Modulo per la presentazione delle osservazioni per i piani/programmi/progetti sottoposti a procedimenti di valutazione ambientale di competenza statale

ID: Codice procedura (ID_VIP/ID_MATTM):10844

Impianto per la produzione di energia elettrica da fonte eolica, costituito da 6 aerogeneratori della potenza complessiva di 37,2 MW, un sistema di accumulo da 25 MW e relative opere connesse in località "Rempillo" nel comune di Pitigliano (GR).

ALLEGATO alle OSSERVAZIONI all' IMPIANTO EOLICO denominato REMPILLO nel COMUNE di PITIGLIANO (GR). Comp

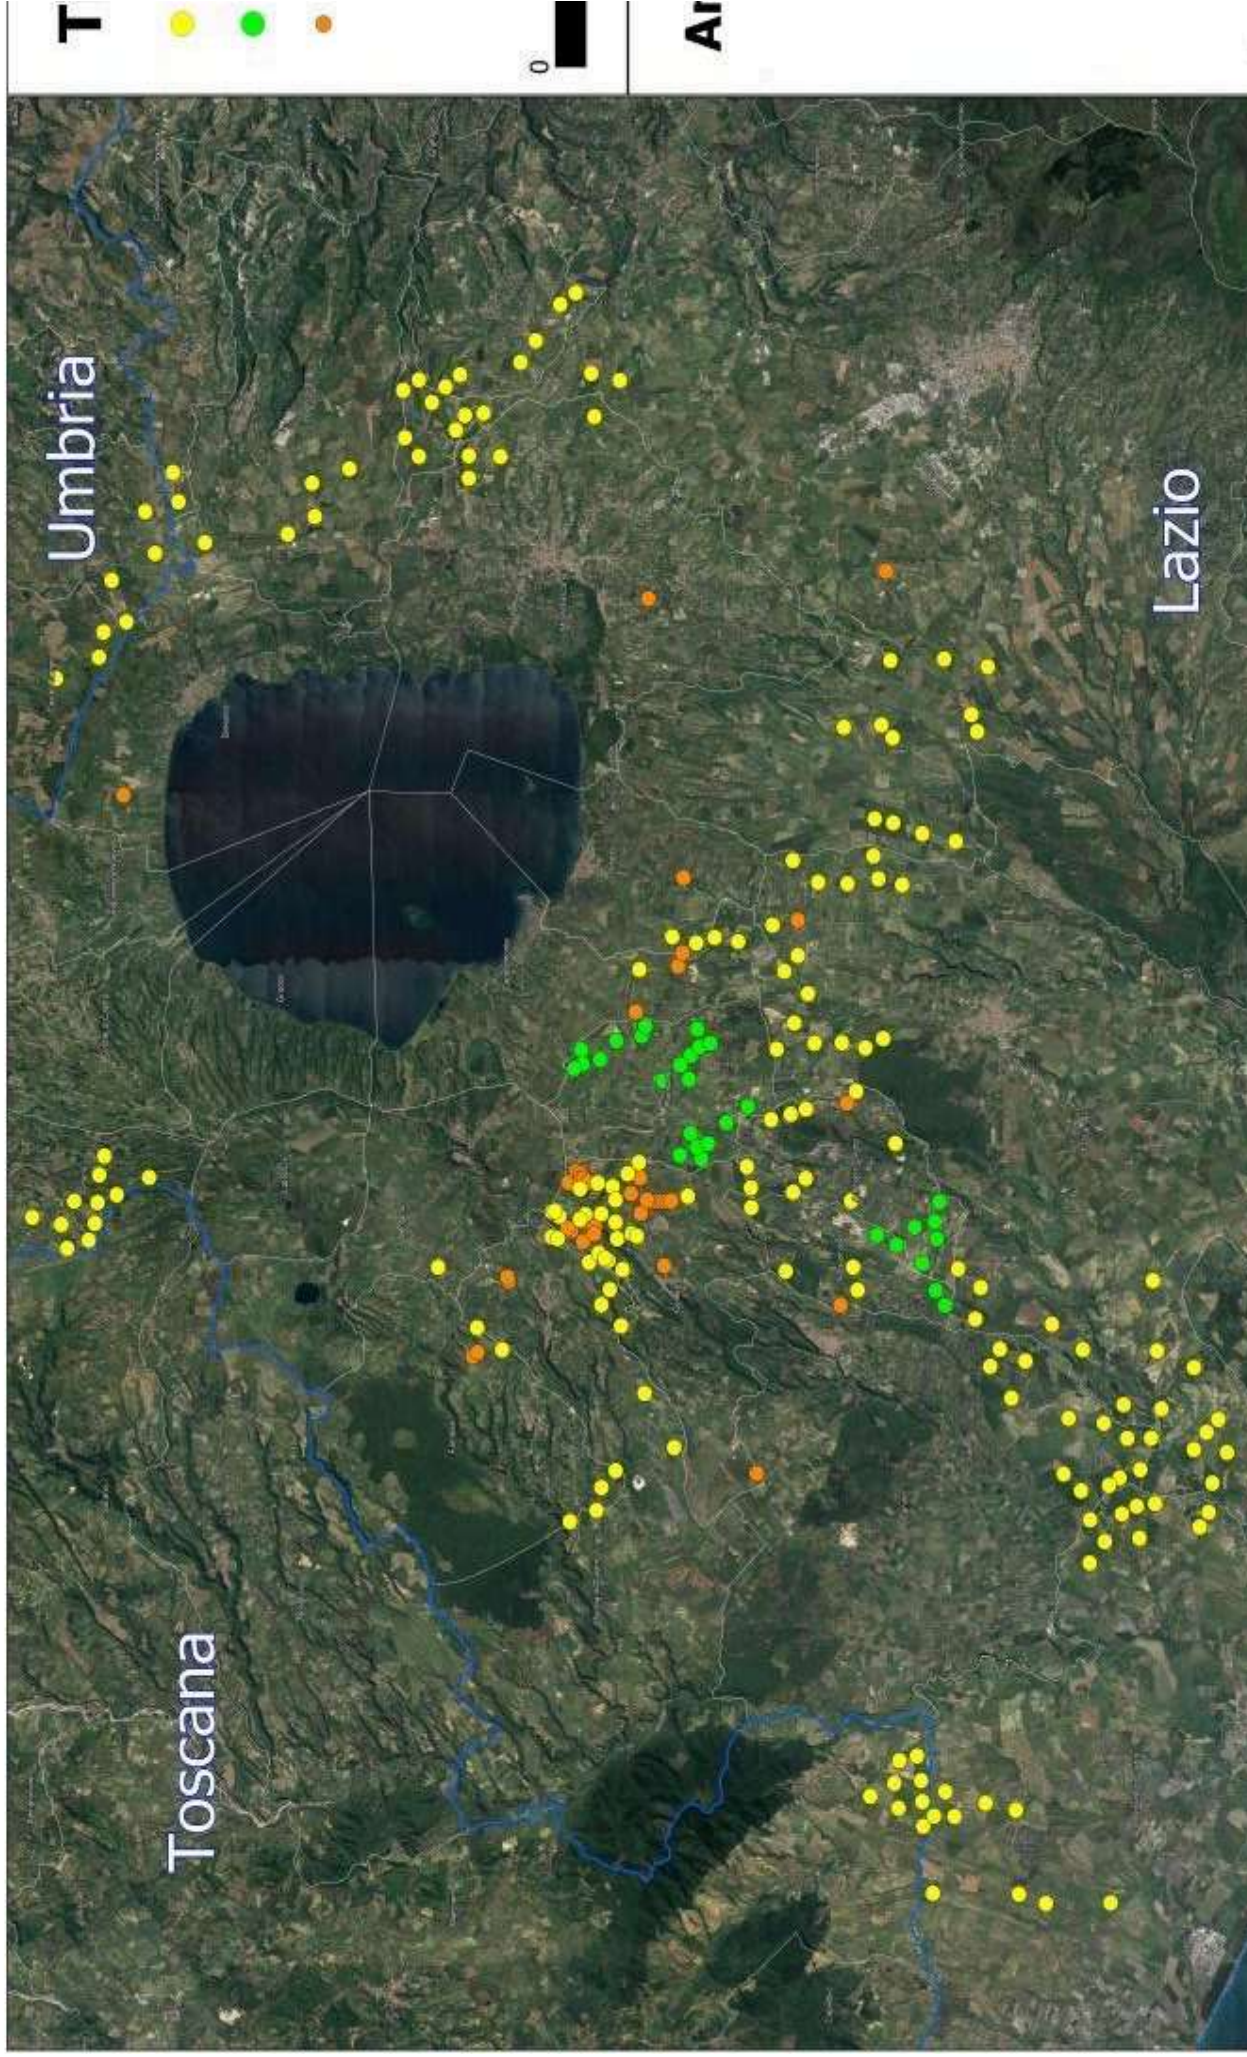
Inoltre, la zona in cui insisterebbe l'impianto eolico industriale Rempillo è compresa nelle fasce di rispetto di 3 km di diversi beni archeologici tutelati dalla parte II del Codice dei Beni Culturali (vedi

Allegato, immagine n. 3). Inoltre le pale P04 e P05 ricadono all'interno di un'area archeologica che la Proponente vorrebbe cancellare per il semplice fatto che non è riportata nel documento regionale ma nel documento provinciale come meglio dettagliato nell'Osservazione n. 5. Alla luce di quanto documentato appare chiaro quindi che la collocazione dell'impianto non ha tenuto conto alcuno dei vincoli dell'area nella quale è stato progettato e l'inserimento dell'impianto eolico nel paesaggio e sul territorio non è corretto (Allegato IV delle Linee guida nazionali di cui al D.M dello Sviluppo economico del 10.09.2010).

Analisi di Intervisibilità Cumulativa delle Pali

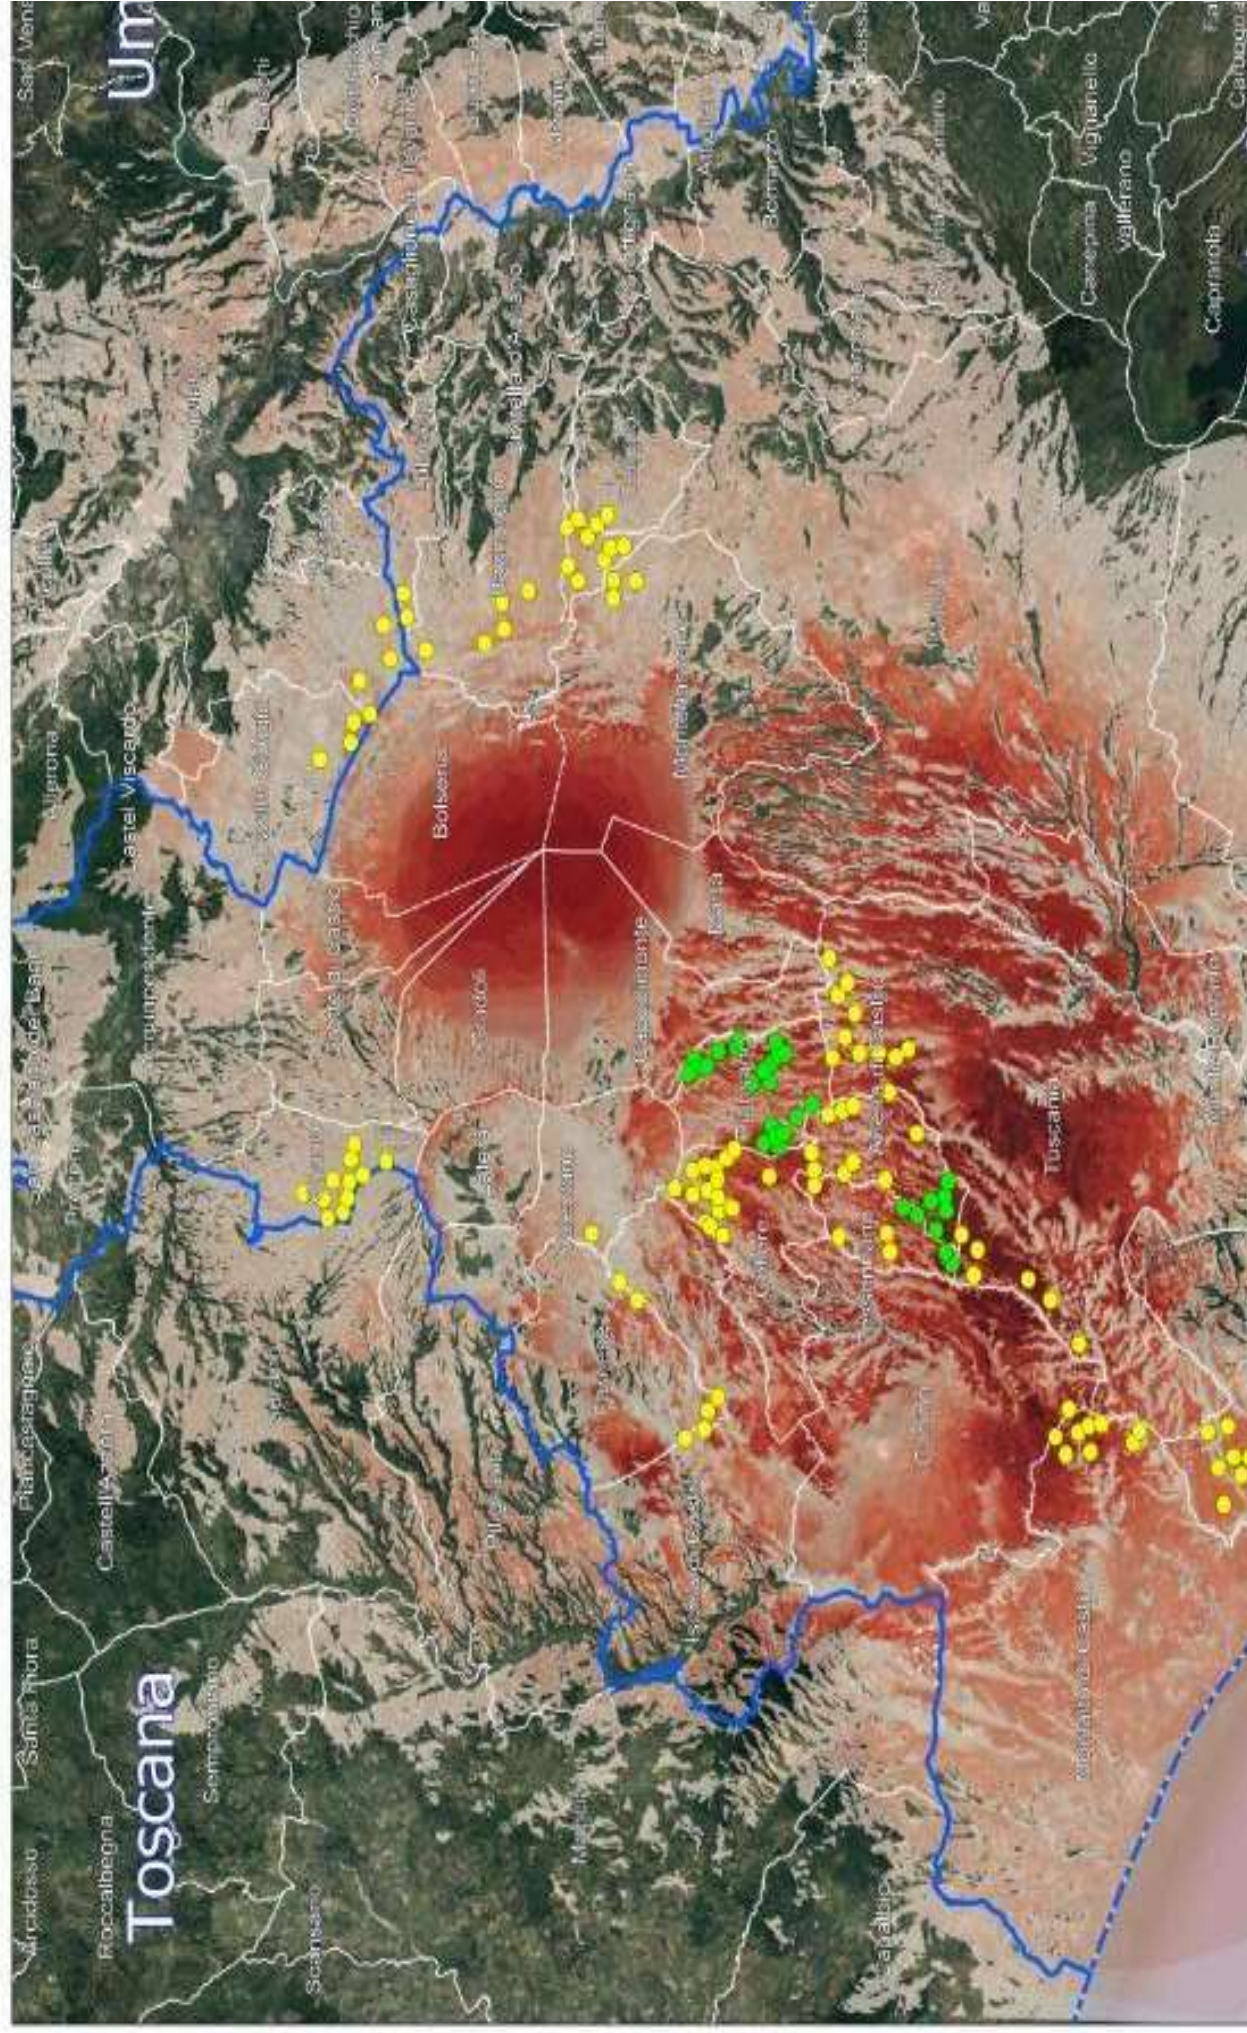
nn. 1 e 2 e crea anche degli impatti negativi anche sui beni naturalistici come verrà dettagliato nell'Osservazione n. 4. Inoltre andrebbe a sommarsi al già enorme cumulo di impianti eolici e fotovoltaici e geotermici che già creano una elevata criticità ambientale nella provincia di Viterbo e interferiscono anche con il territorio toscano come si può vedere dalle immagini nn. 4 e 5 dell'Allegato n. 1.
